Veřejná zakázka:
„Stavební úpravy a přístavba DS Kosmonautů“

VYSVĚTLENÍ, ZMĚNA NEBO DOPLNĚNÍ ZADÁVACÍ DOKUMENTACE

Vysvětlení zadávací dokumentace č. 1 ze dne 28. 2. 2025

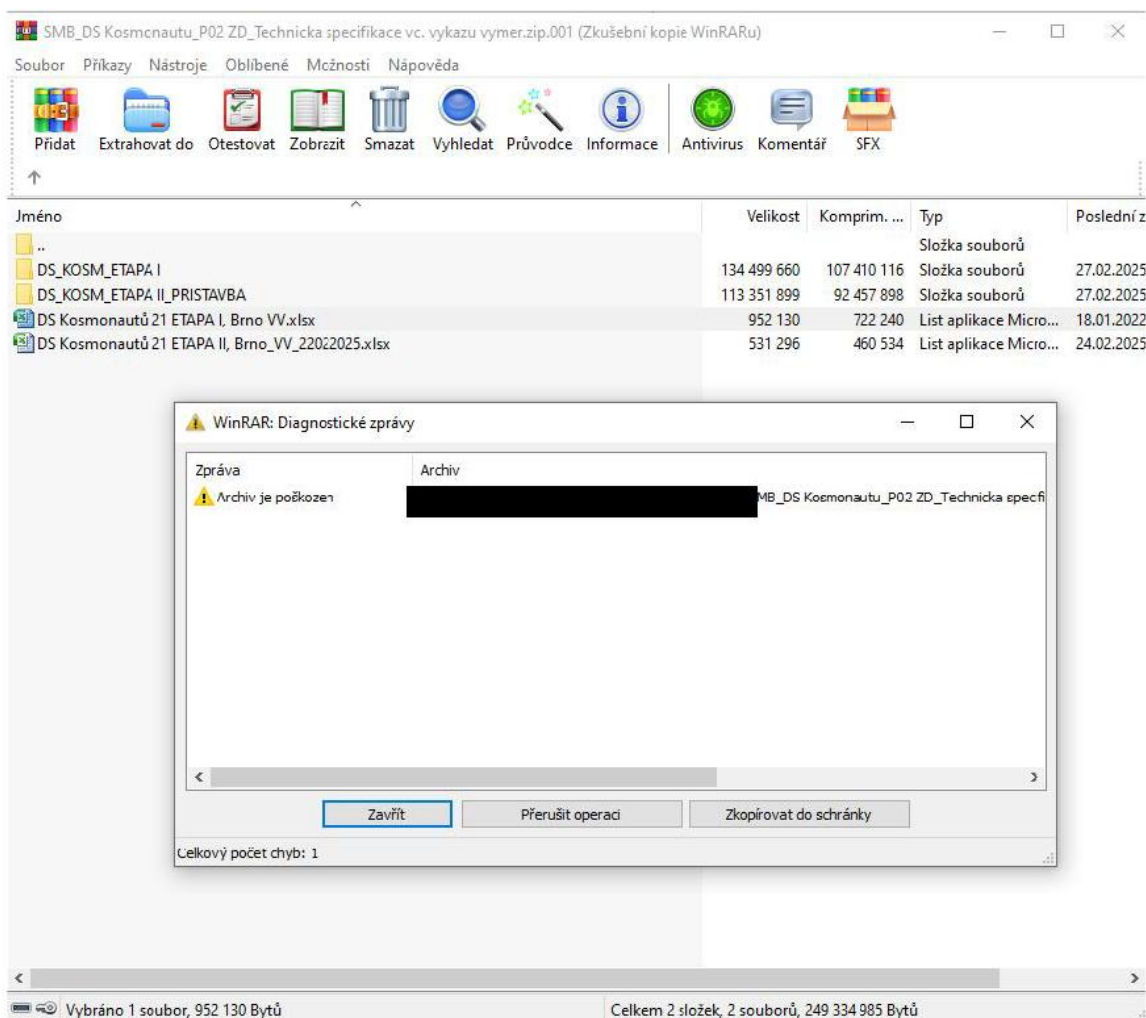
prosíme o znovu vložení

SMB_DS Kosmonautu_P02 ZD_Technicka specifikace vc. vykazu vymer.zip.002

a

SMB_DS Kosmonautu_P02 ZD_Technicka specifikace vc. vykazu vymer.zip.003

I v serveru je otazníček, že soubor nelze přechíst.

Zadavatel k dotazu žádosti č. 1 a 2 sděluje, že prověřil funkčnost projektové dokumentace, jež tvoří přílohu č. 2 zadávací dokumentace (Technická specifikace vč. výkazů výměr), v programu 7-Zip a neshledal závadnost uveřejněného souboru (resp. nemožnost jeho otevření).

Příloha č. 2 zadávací dokumentace (Technická specifikace vč. výkazů výměr) je s ohledem na svou velikost zkomprimována do 3 zip souborů, a to za účelem jejího možné nahrání do elektronického nástroje (v němž je omezena kapacita uložení). Dokument označený jako *SMB_DS Kosmonautu_P02 ZD_Technicka specifikace vc. vykazu vymer.zip.001* tak v sobě

zahrnuje zbývající soubory (tj. s koncovkou *zip.002-003*), jež se mohou jevit při jejich samostatném otevření jako prázdné či nefunkční. Pro správné zpřístupnění přílohy č. 2 je proto nezbytné stáhnout všechny 3 zip soubory (tj. s koncovkou *zip.001-003*) do jedné složky a otevřít jen soubor s koncovkou *zip.001*, jenž obsahuje zbývající části Technické specifikace (vč. výkazů výměr). V případě přetrvávajícího problému s otevřením příslušné přílohy zadávací dokumentace prostřednictvím programu WinRAR, doporučuje zadavatel využití jiného volně dostupného komprimačního programu.
